TECHNICAL BULLETIN

Title:	CRAZY DANCE	
Bulletin N°.	13.000.01	
Release Date:	21 June 2017	
Effective Date:	Immediately	
Reported by:	Mr Enrico Fabbri	
Ride Name:	CRAZY DANCE	
Manufacturer	FAR Fabbri (Italy)	
Type/Version:	ALL	
Affected Serial N.:	ALL	
Final Instruction:	Recommended

Cracks of main structure of steel structure holding the passenger's vehicles.

SERVICE BULLETIN

DRAWINGS

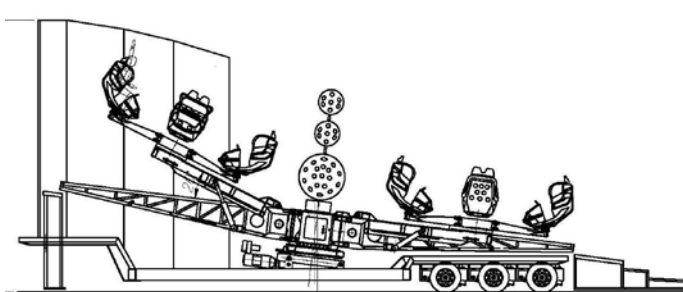
We have been informed that a steel structure of the "satellite" which holds the passenger's vehicles relates to the equipment named "Crazy Dance" has broke down near vehicle connection. Results are that passenger's vehicle was almost completely detached. Failure of any of these structural components could results in serious injury passengers, employee and bystanders.

- (a) The attraction was in operation for approx. 15 years
- (b) Cracked surfaces show strong evidence of rust, meaning that cracks in steel were in action since long time
- (c) Fresh cracked surfaces (the one in shiny color in the picture) show that at the moment the structure collapsed only a very small portion of the steel section was remaining
- (d) Steel parts were painted in black color (more difficult to see cracks on materials)

These conditions can be the results of excessive stress generated during the operation of the Equipment. We also remind that operators should not let the Main Plate and the Satellites run over the maximum speed limits established in the original manual instructions, furthermore the direction of rotation of the Main Plate should be always opposite of the direction of rotation of the Satellites.

1. **Immediately:** Visual inspection of these components; then a weekly visual inspection
2. **As soon as possible:** Non Destructive Test (NDT) of these components, as minimum every three year if the equipment has less of 10 years in operations; Non Destructive Test (NDT) of these components, as minimum every year if the equipment has more than 10 years in operations
3. **Monthly:** Check of the maximum speed of the Main Plate and Satellites
4. Any additional inspection of other components related or joint to these parts

It is our opinion that these components are subjected to heavy alternative stress, therefore the resistance to fatigue is less than 35.000 hours. For this reason we believe that owners/operators should consider to replace the "Satellites" after 15 years of operation. The repair of such heavily cracked steel structure, for example by re-welding the pieces together, is here strongly not recommended.

RIDE: CRAZY DANCE DATE: DECEMBER 10, 1990
SUBJECT: VEHICLE SPINDLE BOLTS BULLETIN NUMBER: FC001

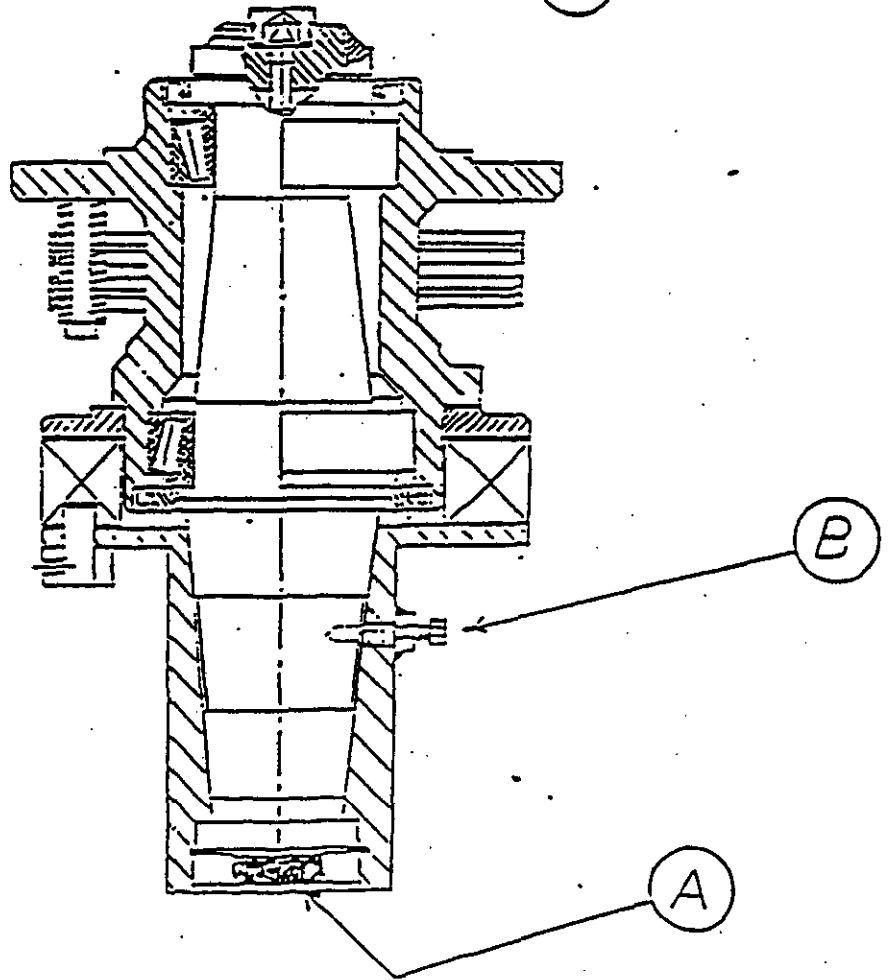
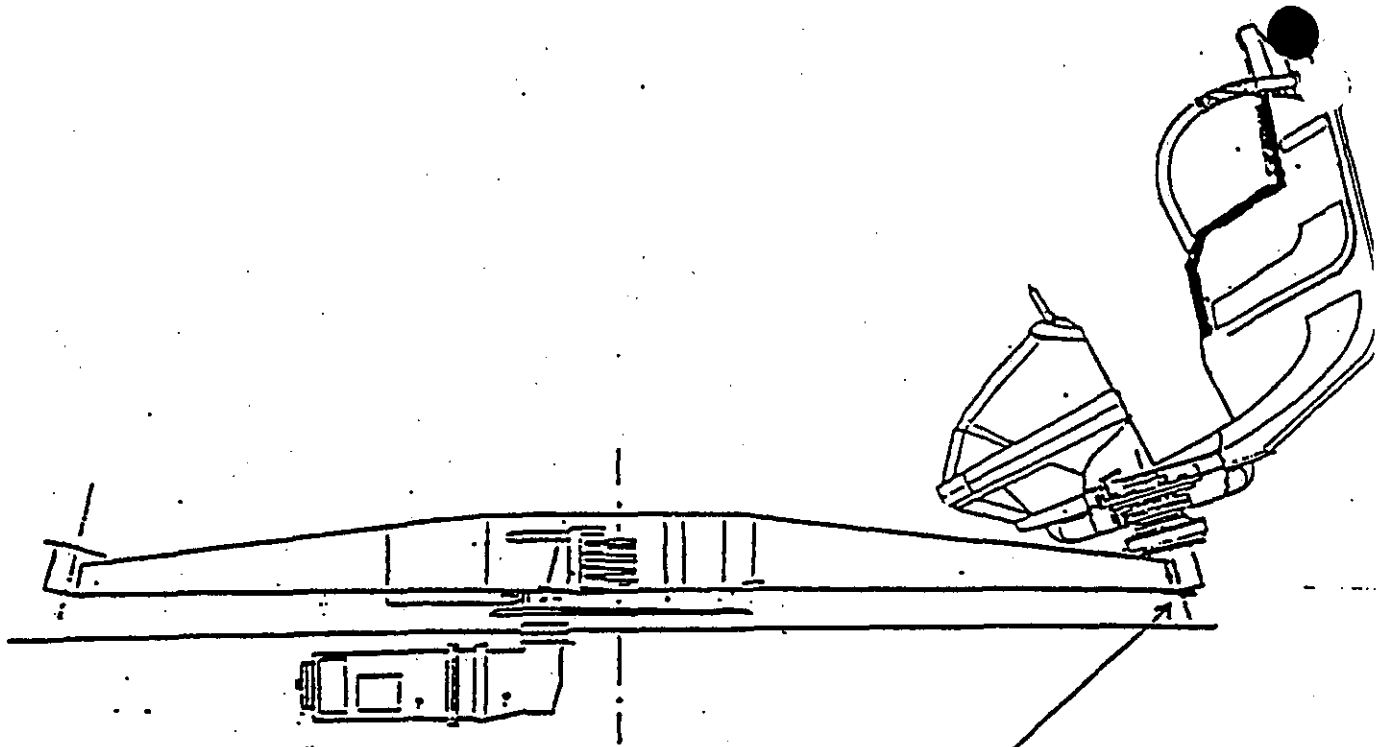
It has been determined through investigation that the bolts used to lock the vehicle tapered spindle into its socket on the end of the satellite sweep can loosen over a period of time. The following modification, change in components and maintenance change are now required by the manufacturer, FarFabri, s.r.l.

1. Existing bolts x lock washers (24 mm x 80 mm x grade 8.8) are to be replaced with 24 mm x 80 mm x grade 10.9 and torqued in place to 700 nm (515 ft. lbs) (refer to Figure A).
2. Install tapered spindle lock bolts (refer to Figure B).
3. Change maintenance procedure to include checking the torque of the bolts on a monthly basis.
4. Replace bolts on an annual basis.

SUBJECT: Spindle Bolts BULLETIN NUMBER: FC003

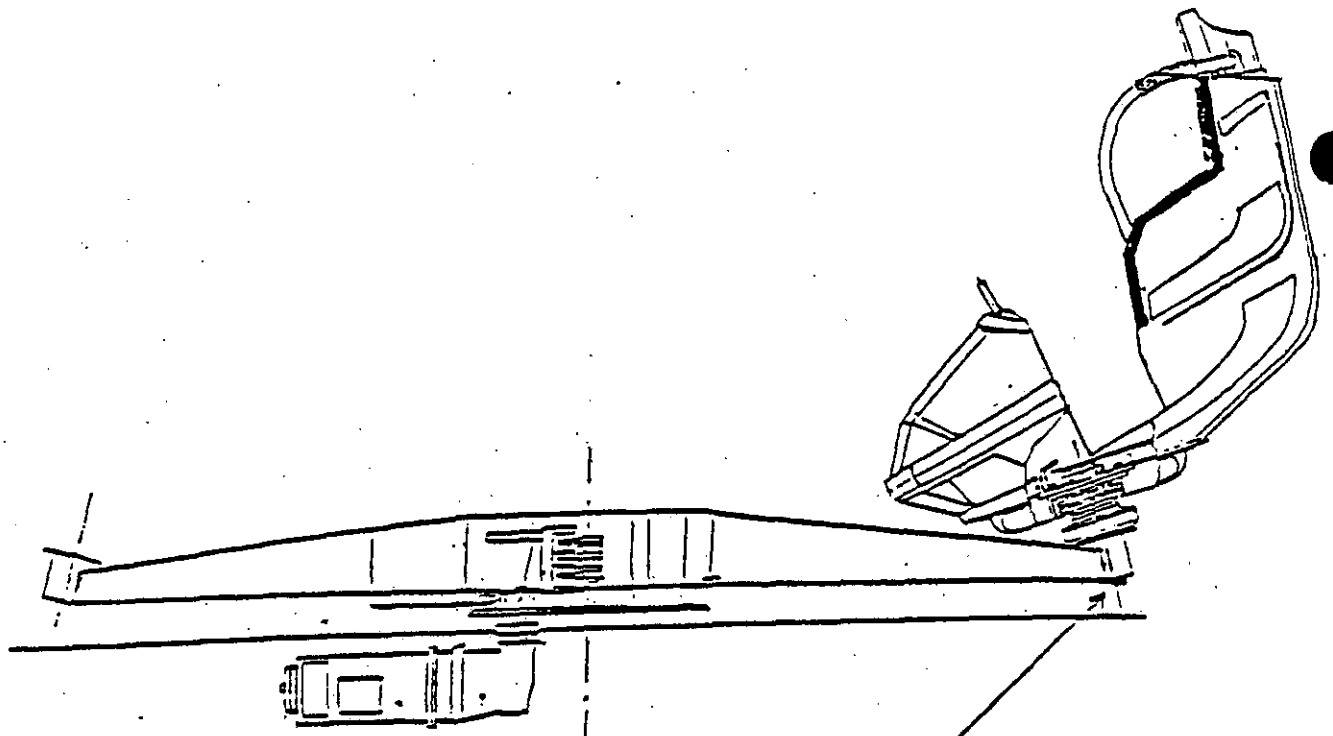
A typographical error has been brought to the attention of FarFabri, s.r.l. regarding Service Bulletin F010. Service Bulletin F010 only pertains to those rides with serial numbers 009 and lower, and not all rides. The reason is, those rides are equipped with a 22mm spindle bolt. Rides with Serial number 010 or higher are equipped with a 24mm spindle bolt. (Figure A shows the location of this bolt.)

1. FarFabri, s.r.l. requires that all spindle bolts be replaced on an annual basis.
2. Use only grade 10.9 bolts.
3. Your monthly maintenance procedure should include checking the torque of these bolts. Refer to the following chart for recommended torque values pertaining to your equipment.
4. All rides should have a factory installed spindle safety bolt (Figure B). If you do not, contact Exsaco Corporation immediately at 1-800-545-0667 or 817-783-2265.

<u>Bolt Size</u>	<u>Untreated</u>	<u>Zinc Plated</u>
22 x 80 mm	430 ft. lb.	400 ft. lb.
24 x 80 mm	550 ft. lb.	515 ft. lb.

DRAWING A

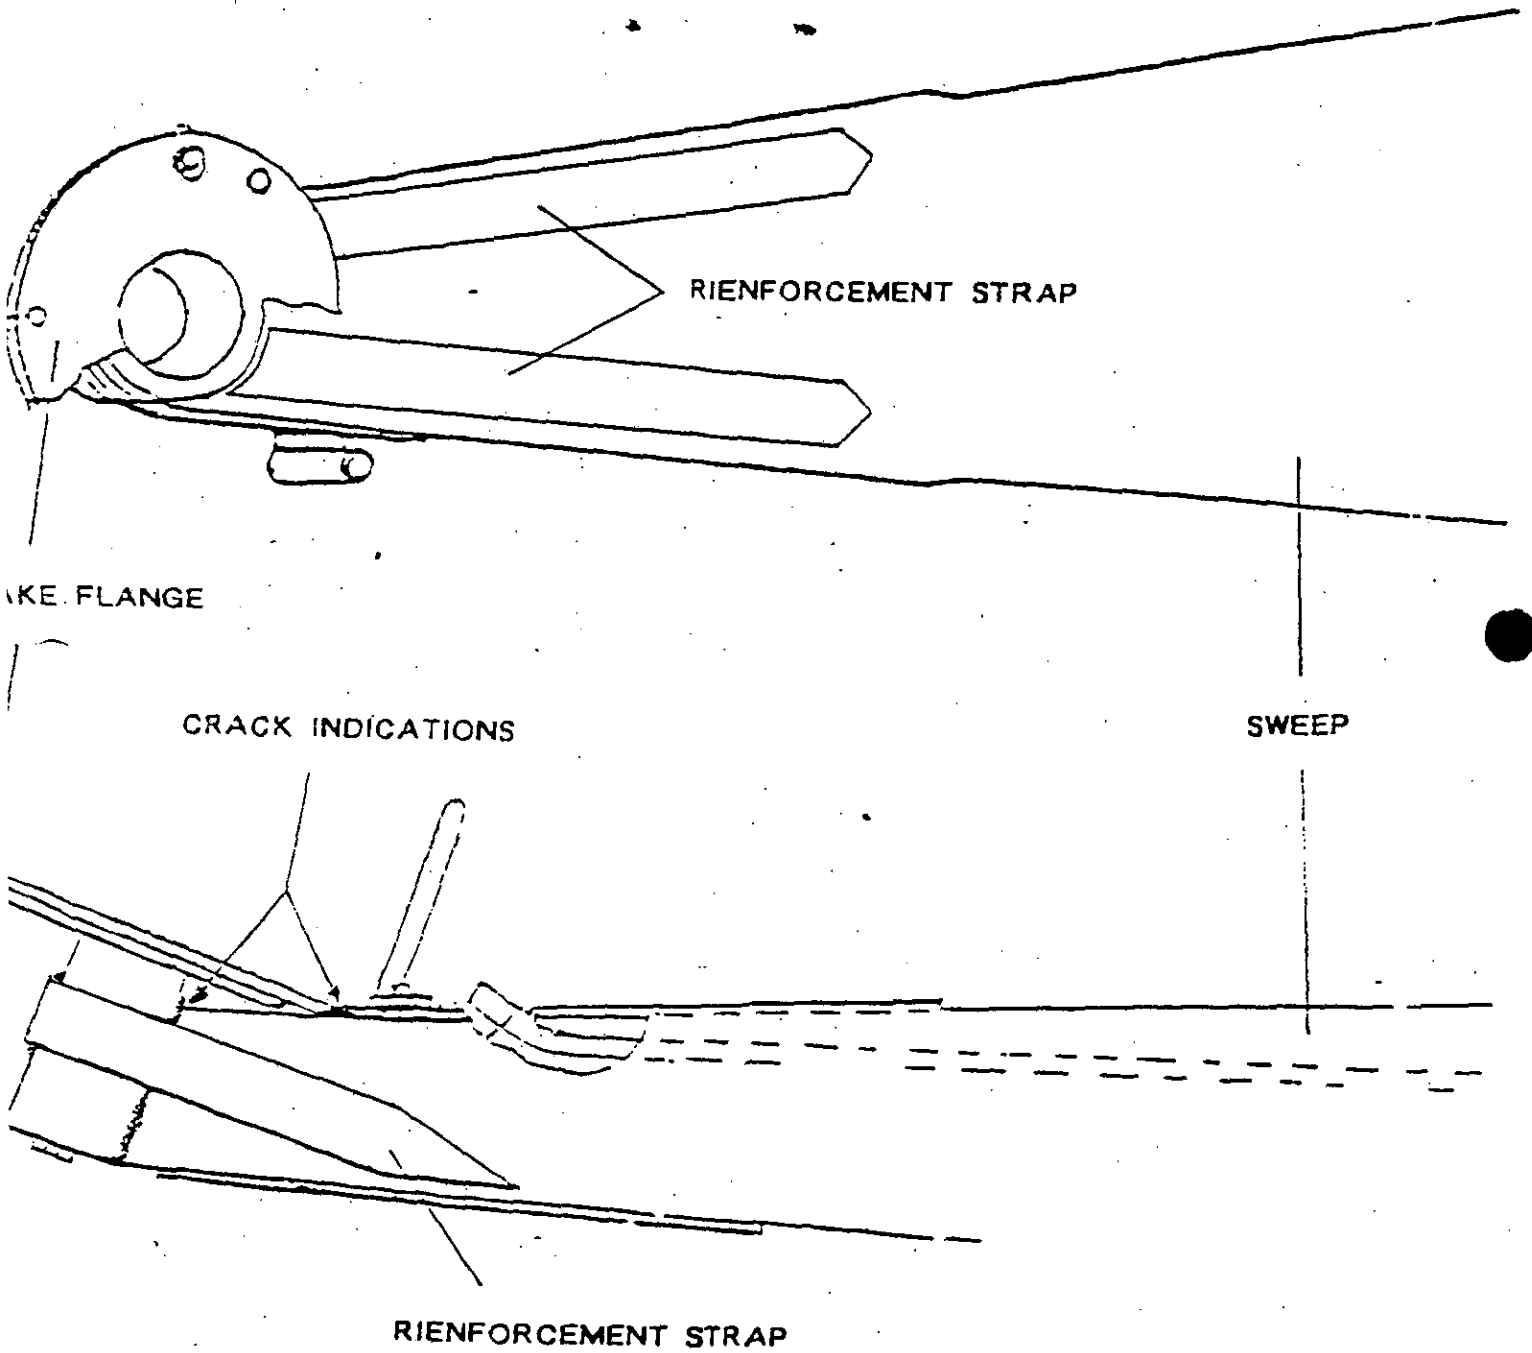
An incident occurred where the car spindle case separated from the sweep. This incident was directly-related to an insufficient weld application. Through further inspections of the remaining rides, it was determined to be an isolated case. Refer to Drawing A for the location of possible cracks.

An incident occurred where the car spindle case separated from the sweep. This incident was directly related to an insufficient weld application. Through further inspections of the remaining rides, it was determined to be an isolated case. Refer to Drawing A for the location of possible cracks.

We are currently preparing a reinforcement kit to be welded on the sweep in place of the old strap. A factory representative will notify you when the kit is ready and will come to your location to install this kit.

In the meantime, you are required to visually inspect the suspect area each day before opening the ride to the public. If any cracks are detected, contact Exsaco Corporation at 1-800-545-0667 or 817-783-2265 immediately.

We are currently preparing a reinforcement kit to be welded on the sweep in place of the old strap. A factory representative will notify you when the kit is ready and will come to your location to install this kit.

In cooperation with the U.S. Consumer Safety Product Commission, and until the reinforcement kits are installed, FarFabri, s.r.l. requires a visual inspection of all welds in the suspect area each day before opening the ride to the public. If any cracks are detected, contact Exsaco Corporation at 1-800-545-0667 or 817-783-2265
IMMEDIATELY.

RIDE: Crazy Dance
SUBJECT: Car/Hub Bolts

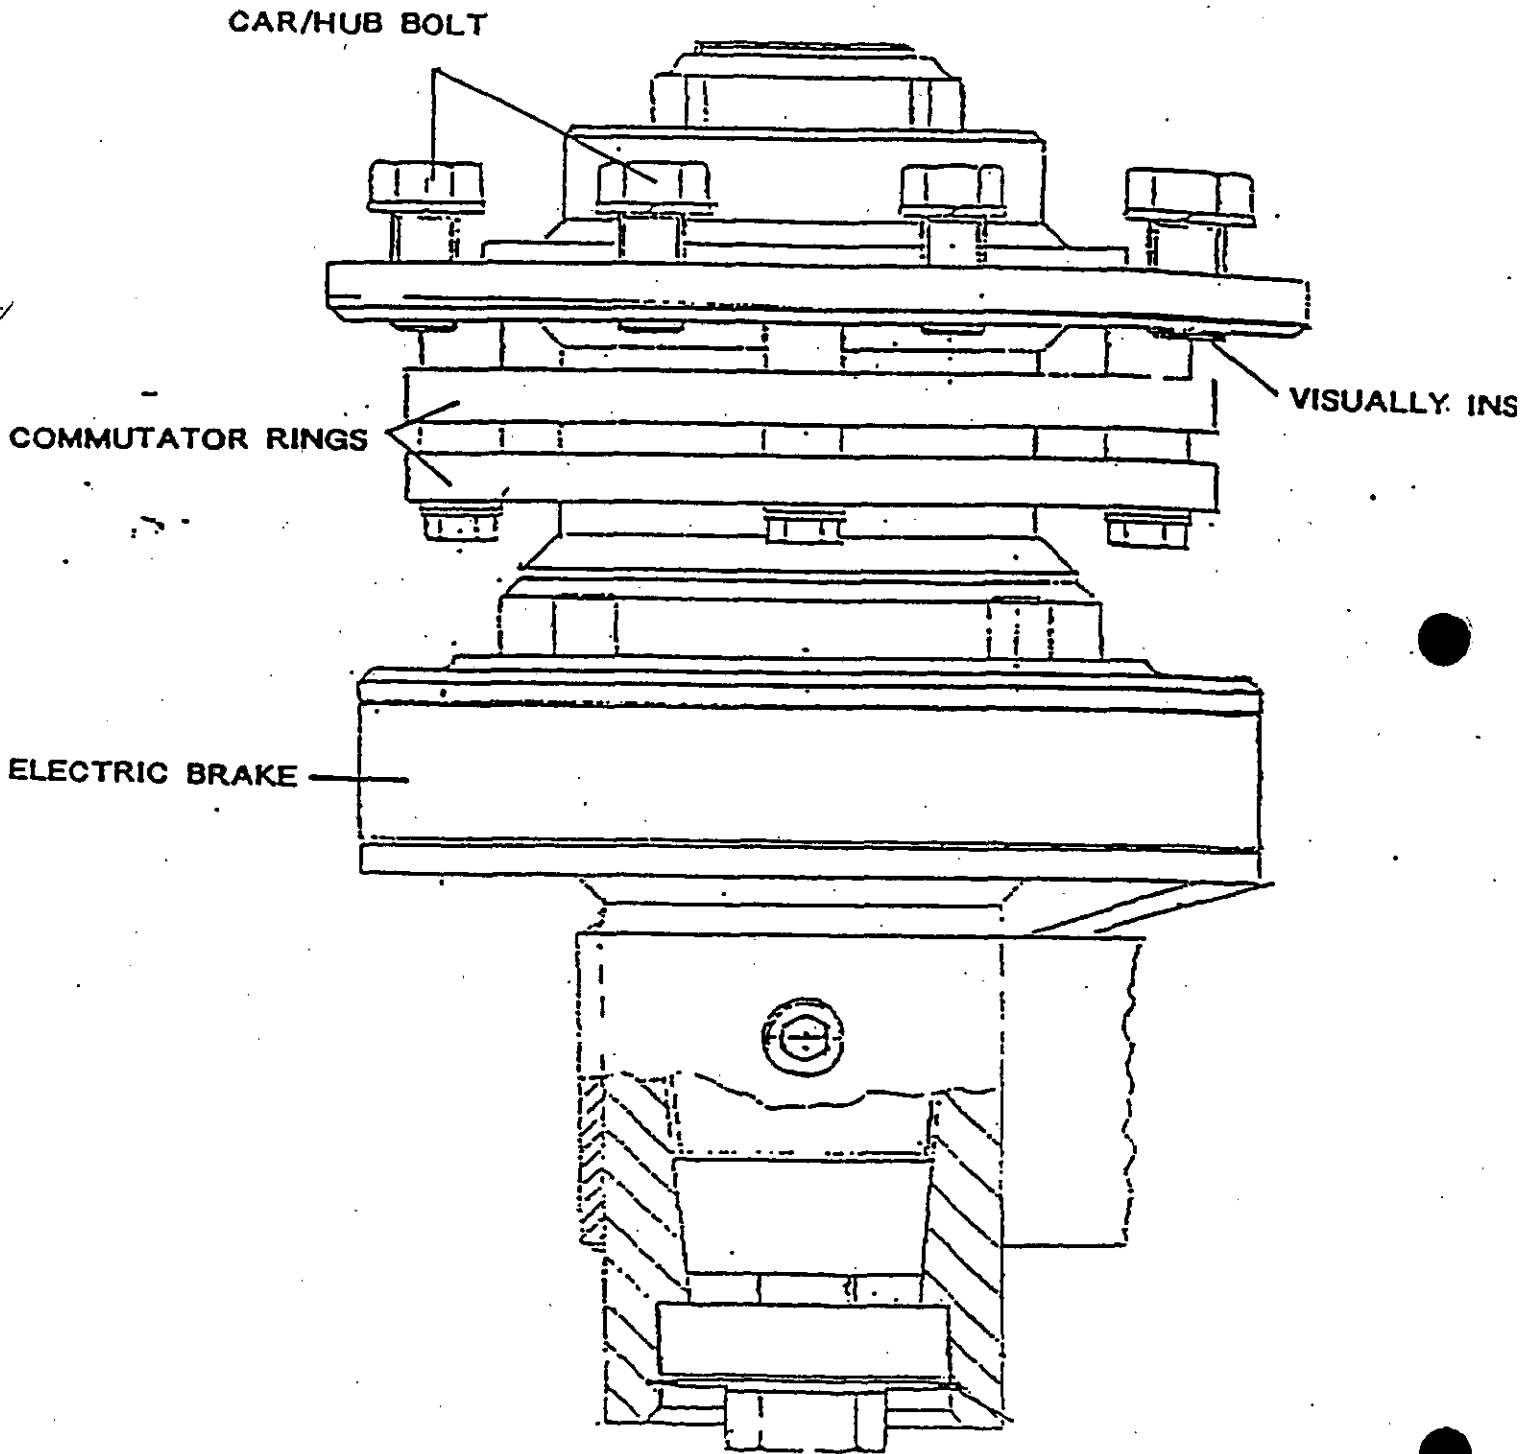
An incident occurred where the car/hub bolts vibrated loose even though lock washers were in place. This allowed the car flange to move and deform the threads in the hub. Eventually, all the bolts stripped out and the car landed on the platform. Luckily, no one was injured.

1. Replace lock washers with hardened flat washers.
2. Rather than inspecting those bolts annually, FarFabri, s.r.l. requires a weekly visual inspection and a monthly torque check. Refer to the following chart for torque requirements on those bolts.

<u>Bolt Size</u>	<u>Status</u>	<u>Torque</u>
16mm x 30, grade 8.8	Original Bolt	150 ft. lbs.
18mm x 30, grade 8.8	Replacement Bolt	190 ft. lbs.

Re: Service Bulletin FC004

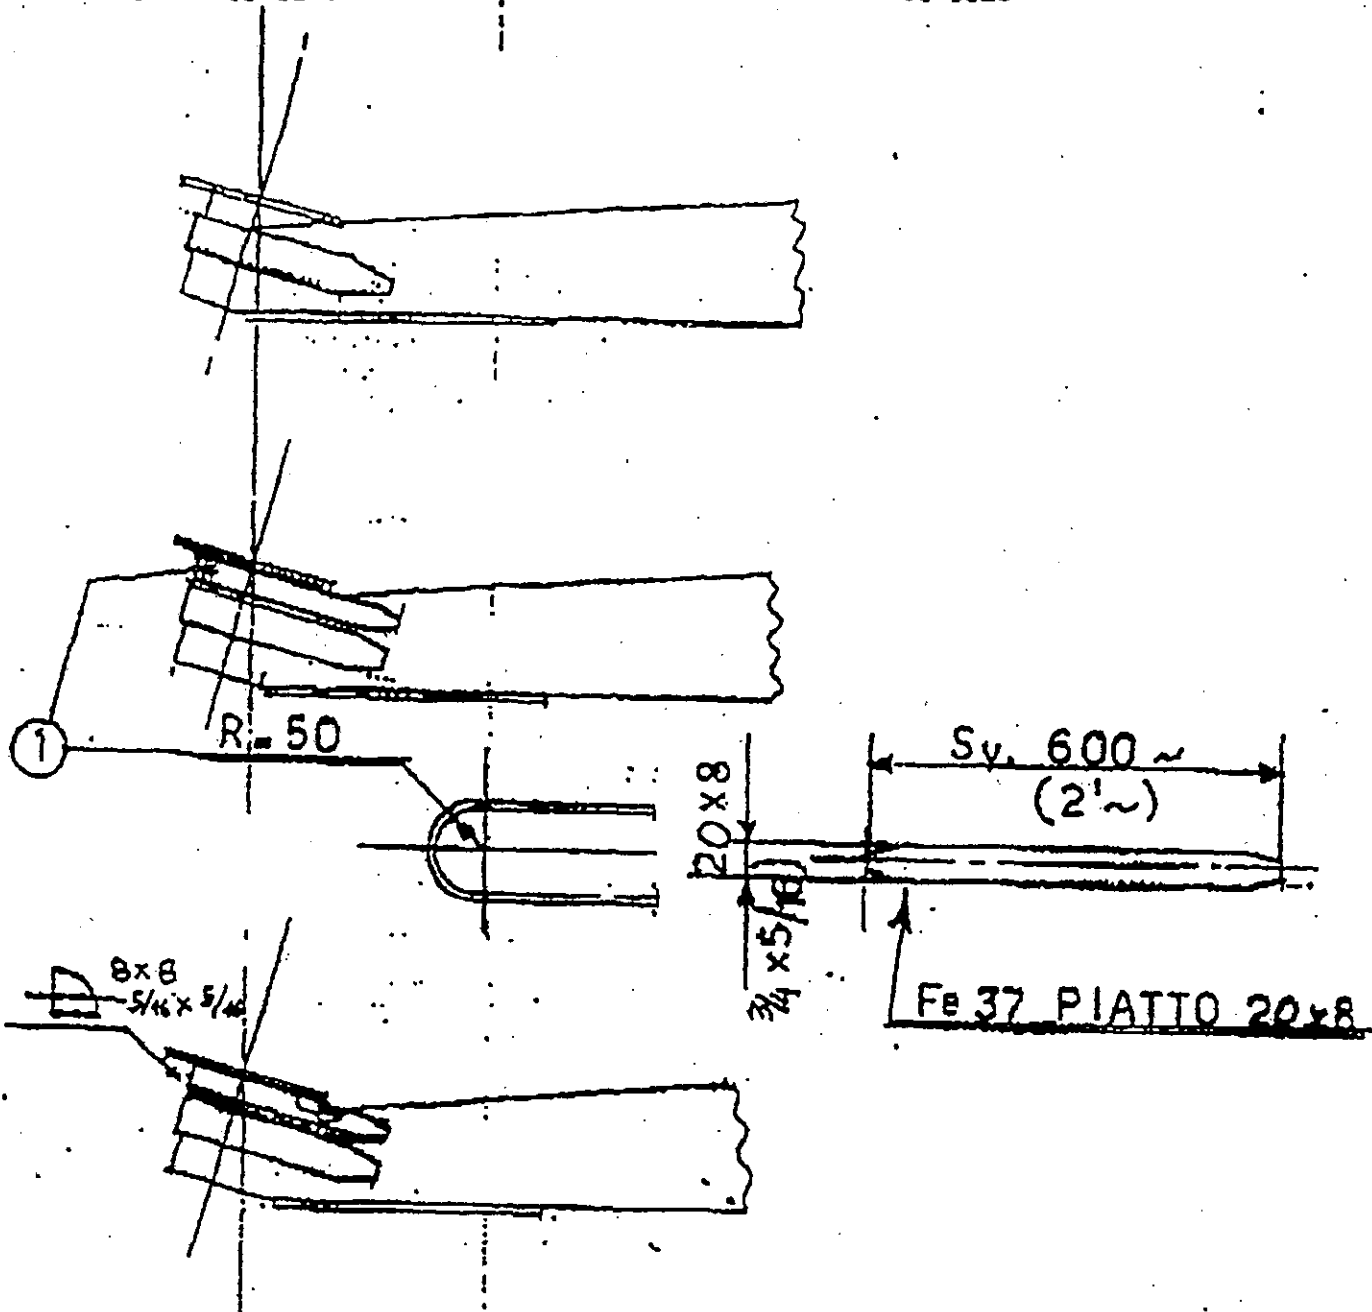
This bulletin refers to a reinforcement kit to be fabricated and sent to those owners of Crazy Dance amusement rides which require this modification.

The materials for this reinforcement kit will be sent to your winter quarters address and must be installed no later than December 30, 1993.

The kits must be installed by a qualified welder in accordance with the instructions provided. A factory representative can come to your location for the installation. Air fare and travel expenses portal to portal would be the customer's expense.
